OGGETTO **MANUTENZIONE DELLE STRUTTURE IN LEGNO –
PADIGLIONI: A; C; F6; L1; L2**

Mercafir S.c.p.A.
Mercato Ortofrutticolo di Firenze in
Piazza Artom, 12
50127 Firenze (FI)

TIPO ELABORATO **RELAZIONEDI PERIZIA**

NOME ELABORATO 1731.PV.RP00.001.001

ALL. 1 – Pad. F6

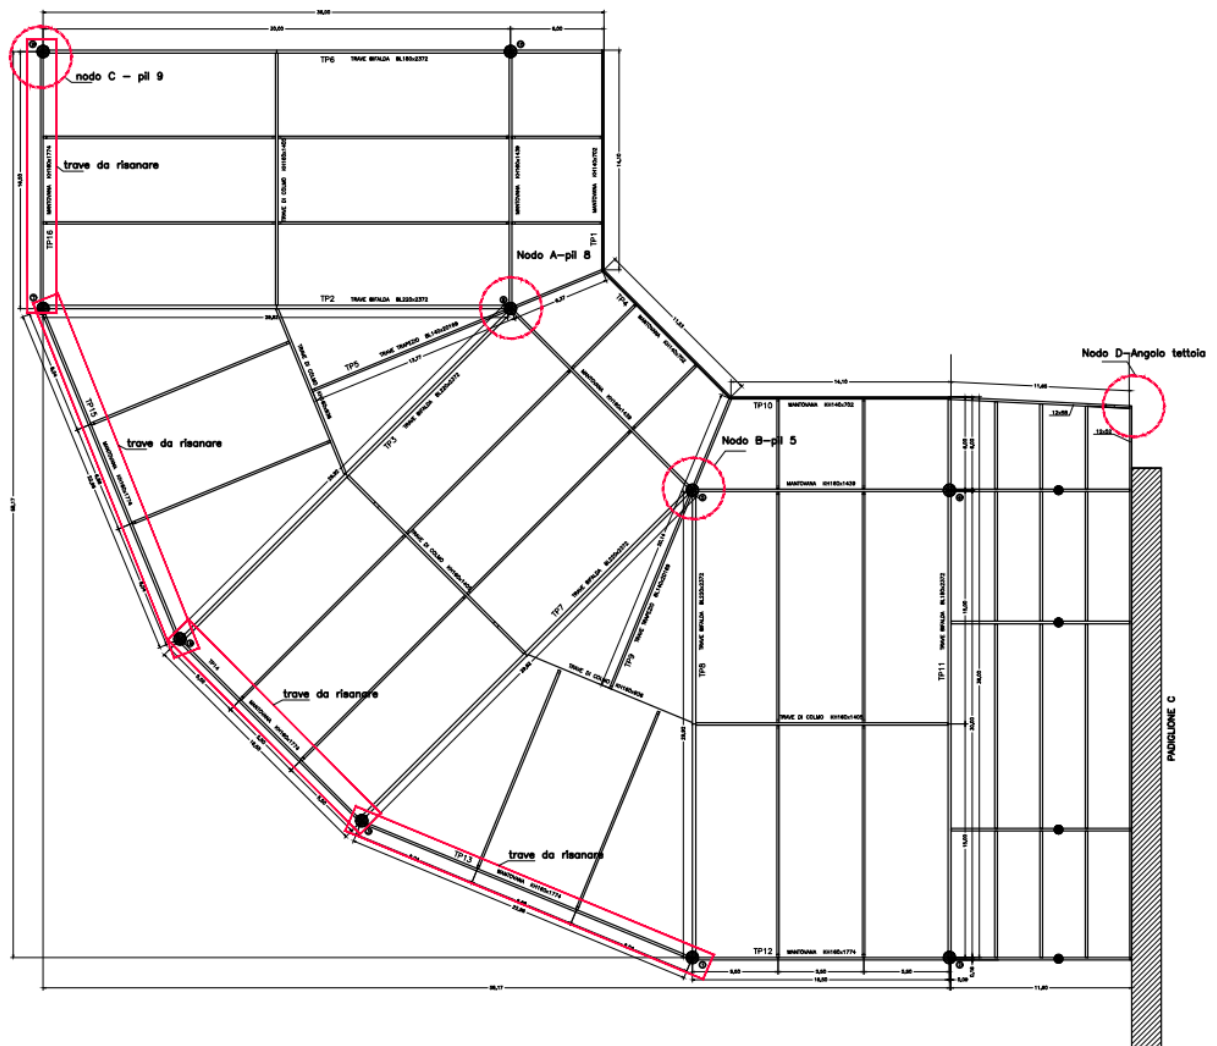
Con riferimento agli interventi previsti per il lotto F6, per quelli relativi ai nodi A (pilastro 8) e B (pilastro 5) già individuati in sede di appalto, a causa dell'aumento della vulnerabilità degli appoggi in seguito alla evoluzione dello stato di degrado, è risultato necessario prevedere una diversa tipologia di rinforzo, staticamente con maggiori capacità portanti, in grado di sopperire all'ulteriore decadimento della resistenza del legno presente in sito, con elementi di acciaio esterni alla sezione delle travi e mensole di appoggio integrative sui pilastri, senza ricorrere al taglio completo delle travi inizialmente previsto, operazione che, tenuto conto del maggiore degrado e delle loro notevoli dimensioni e stato di sollecitazione, sarebbe potuta risultare in queste condizioni oltremodo rischiosa, senza contare che l'intervento avrebbe richiesto, proprio a causa delle maggiori evoluzioni del decadimento delle caratteristiche del legno, anche la rimozione parziale della copertura, prima non prevista, con inevitabili implicazioni in termini costi e di fruibilità del padiglione.

Sempre con riferimento al padiglione F6, in seguito alle operazioni di pulizia eseguite, si sono palesate delle gravi criticità in corrispondenza delle travi d'angolo incidenti sul pilastro 9, riscontrate occasione del sopralluogo, le quali presentano un avanzatissimo stato di marcescenza tale da non garantire più la stabilità dell'appoggio, in particolare per la trave TP16 16x177.4 (v. tav. E2 – nodo C/All.1), per la quale è stato previsto un rinforzo in acciaio con mensola integrativa sul pilastro, analogo a quello individuato per i nodi A e B.

Per la trave ortogonale TP6, a causa dell'inesco di marcescenza nella sezione di appoggio, per fortuna di entità meno rilevante rispetto a quella della trave TP16, è stato previsto il risanamento della testata e l'inserimento di una mensola integrativa per aumentare la superficie di contatto in corrispondenza dell'appoggio.

Altra situazione di pericolo è presente in corrispondenza della estremità delle travi incidenti nel nodo D d'angolo dello sbalzo adiacente al blocco C, (v. tav E2- nodo D / All1), oggetto di avanzatissima marcescenza, al limite del dissesto, per le quali è stato prevista l'asportazione delle zone marce ed un rinforzo con elementi in acciaio.

Risanamento travi slamellate

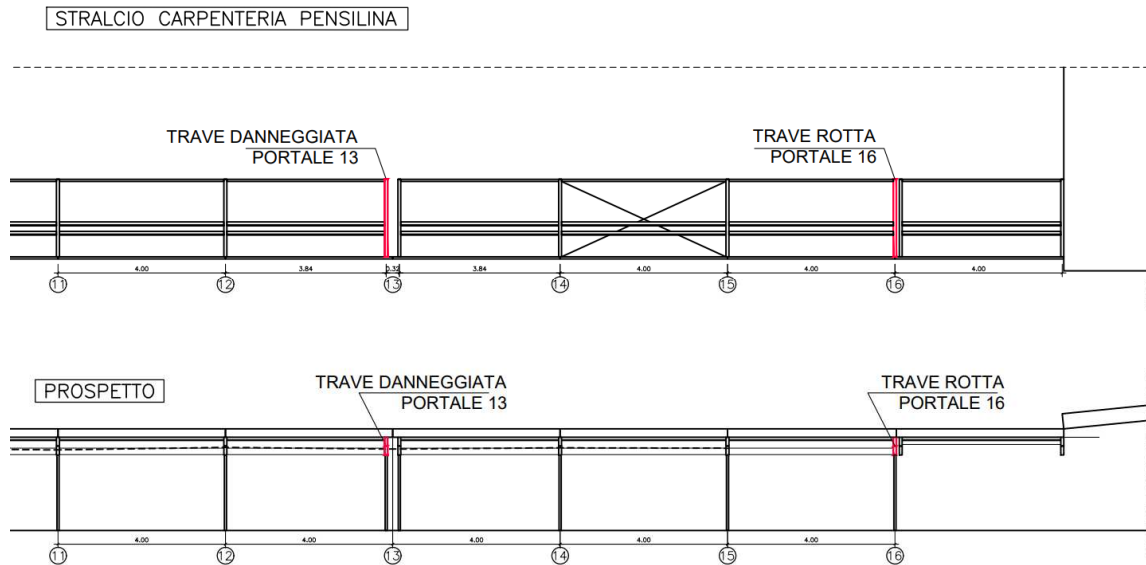
Sempre con riferimento al blocco F6, per le travi 16x177.4 TP16, TP15, TP14 e TP13 tra i pilastri 9-7-4-3-1 (v. tav. E2 – All.1), a causa dello slamellamento in atto nonché delle lesioni orizzontali presenti, è stato previsto un risanamento generalizzato su tutta la sua superficie, nonché rinforzi nella zona tesa inferiore

Nota: le travi TP15 e TP13 hanno luci maggiori rispetto alle altre sul contorno della tettoia. La trave TP15 presenta un distacco longitudinale con abbassamento del livello di sicurezza statica. Per tale motivo è risultato necessario puntellare l'elemento. Per tali elementi è stato ipotizzato un intervento di rinforzo permanente con pilastri intermedi che tuttavia non è stato inserito nella presente perizia. Fermo restando la necessità di eseguire il rinforzo una volta rimossi gli attuali puntelli, d'accordo con la Stazione Appaltante tale intervento non sarà inserito nella perizia e sarà gestito con altre risorse esterne al presente appalto. Tale decisione è stata presa dopo aver verificato che con gli attuali interventi provvisori è garantita la sicurezza statica delle travi della tettoia F6.
